Objet : Aménagement hydroélectrique du barrage de Vichy, dossier déposé par SHEMA –

Avis de l'Association Protectrice du Saumon (APS)

PROJET D'AMÉNAGEMENT HYDROÉLECTRIQUE

OBSERVATIONS DE

Document ⇒ 14_piece29_Vichy_Vs3.pdf

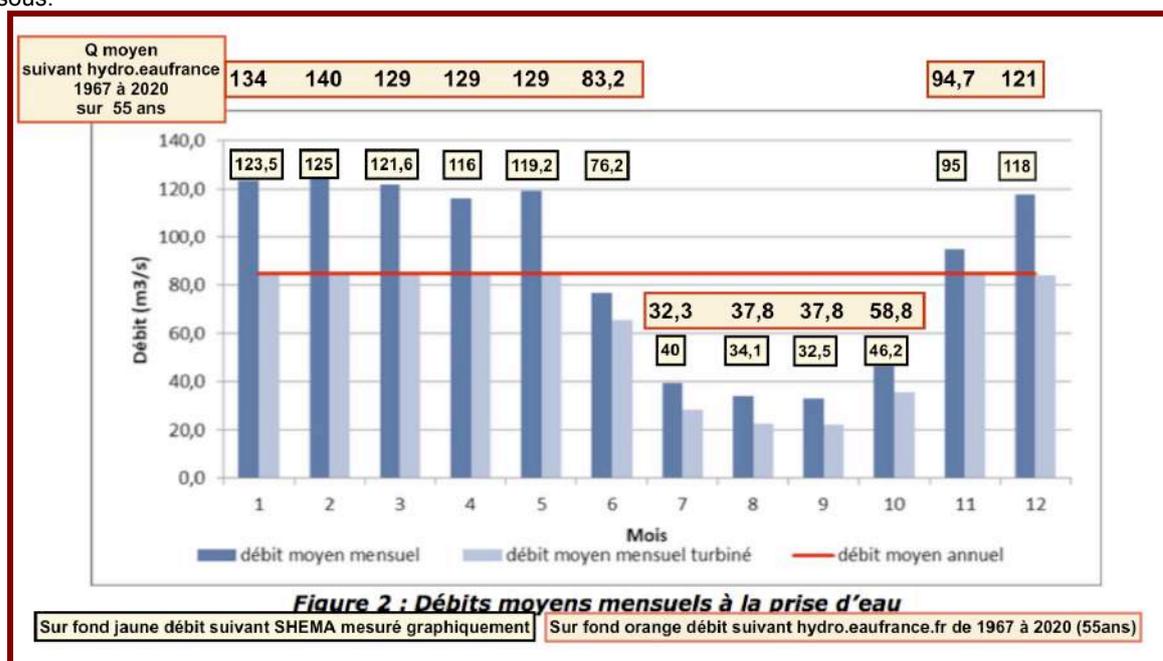
Il n'y a aucune donnée chiffrée des débits mensuels ni indication de la période dans le dossier remis par SHEMA. Nous avons mesuré les barres d'histogramme de la figure 2 ci dessous. Débits moyens mensuels à la prise d'eau ; puis d'après les données hydro.eaufrance.fr mis sur fond orangé, nous pouvons estimer la baisse des débits entre la période 1967/2020 (données d'hydro.eaufrance.fr) et la période de SHEMA dont nous ignorons les bornes. Autre moyen d'essayer de quantifier l'impact du changement climatique sur les débits à fin 2020. Voir graphique ci dessous.

Document de base dans la pièce 29, chapitre débit maximal dérivé, figure 2- Aucune référence de la période considérée par SHEMA et aucun chiffre précis !
 Annotations : APS pour apprécier les tendances des débits mensuels.

Figure 3 : Variation du productible annuel

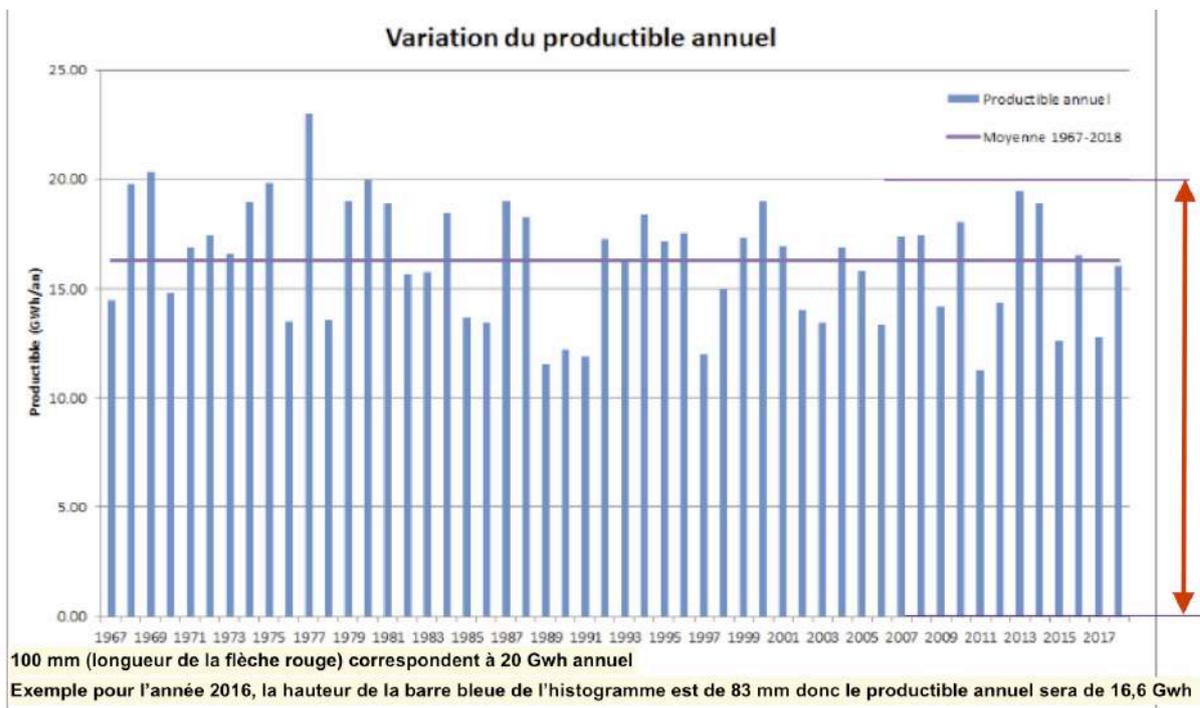
Si nous prenons la moyenne entre 2000 et 2019 suivant la figure 3, nous avons fait une règle de trois pour chacune des années, nous avons raisonné sur un histogramme, les chiffres de chaque année n'étant pas indiqués dans les dossiers de l'enquête d'utilité publique.

Nous avons trouvé un productible annuel moyen de 15,8 Gwh sur la période 2000 à 2018 au lieu de 16,28 Gwh annoncée qui concerne la période de 1967 à 2018.

Le productible moyen mensuel est calculé sur les dernières années passées, compte tenu de la tendance les débits moyens à l'horizon 2050, ils seront en baisse de -24 % à Moulins d'après EPL, voir page 77 du dossier ANNEXES, et de 24 % à Saint Yorre à l'horizon 2070, voir copie de diapositive en page 15 de ce dossier. De plus les débits passeront par des extrêmes dus surtout aux épisodes Cévenoles, une augmentation de la température de l'air de 1°C c'est 7 % de plus d'humidité dans l'atmosphère !

Retenons une baisse du productible énergétique de 15 %, c'est optimiste, cette baisse est un minimum, il faudrait ajouter la remarque sur le régime des précipitations Cévenoles ; ce chiffre de 15 % est retenu à l'avantage de SHEMA pour un calcul du productible énergétique.

Compte tenu des évolutions des débits de l'Allier à l'avenir, le productible annuel sera voisin de : 15,8 X 0,85 = 13,43 Gwh. à l'horizon 2050
